设计变更,补充通知单

工程名称 开元壹号62#地块设计项目

子 项 51#~58#楼、幼儿园、开闭所垃圾站、地下车库(一期)

通知单编号 建施变更029

空调机位节点详图 1:20

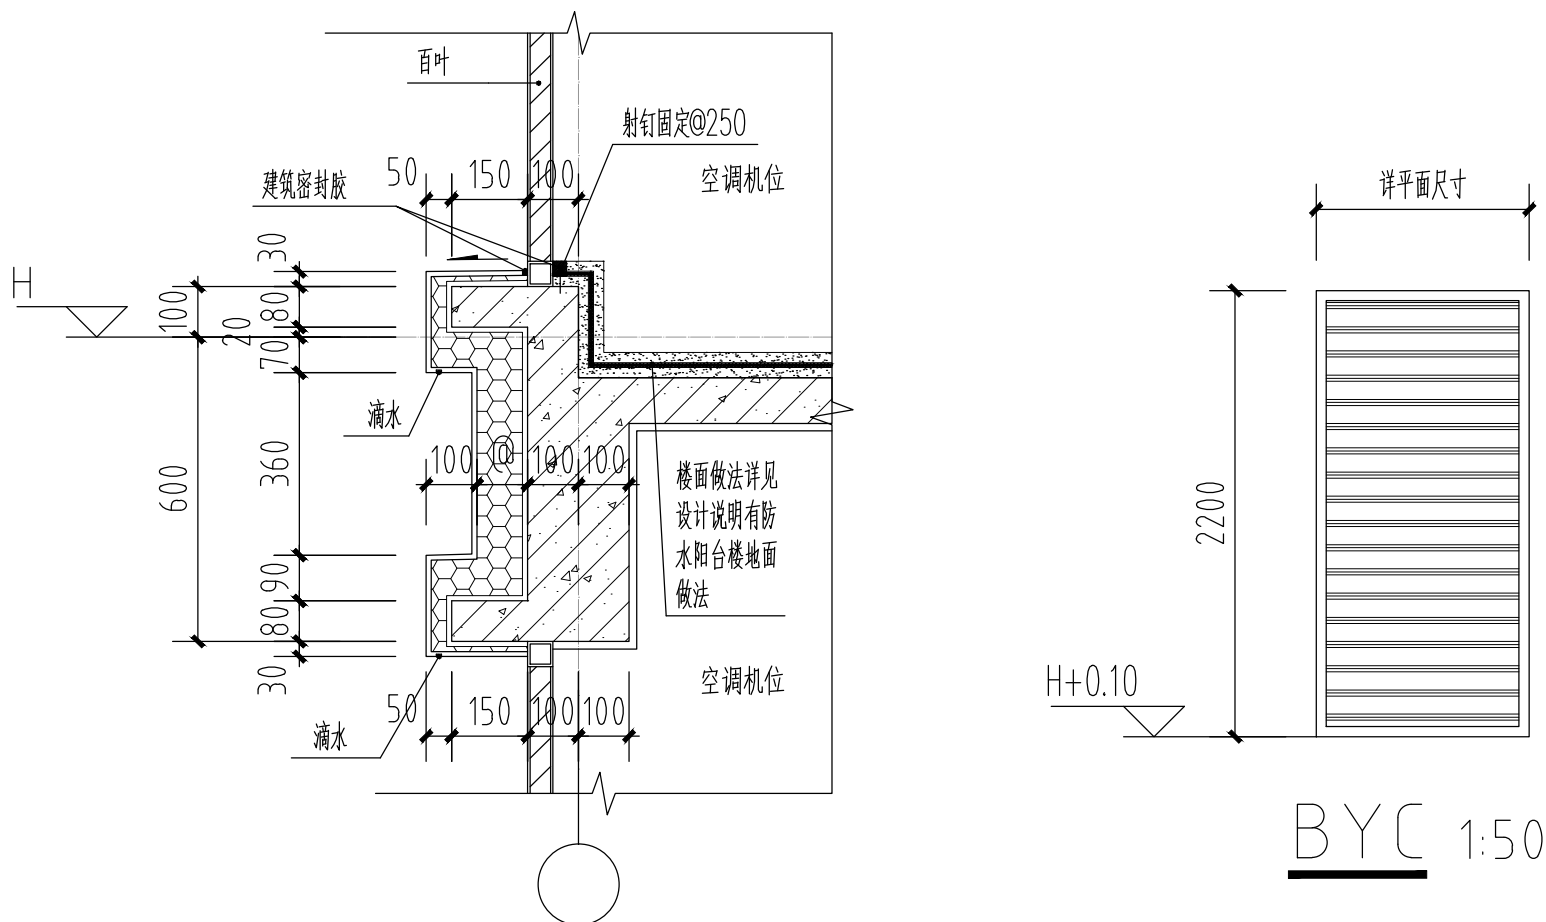
设计变更:
修改原因:设计完善图纸
修改内容:增加阳台处的空调机位节点构造做法,防火门开启扇要求修改

1: 阳台处的空调机位节点构造做法如下:
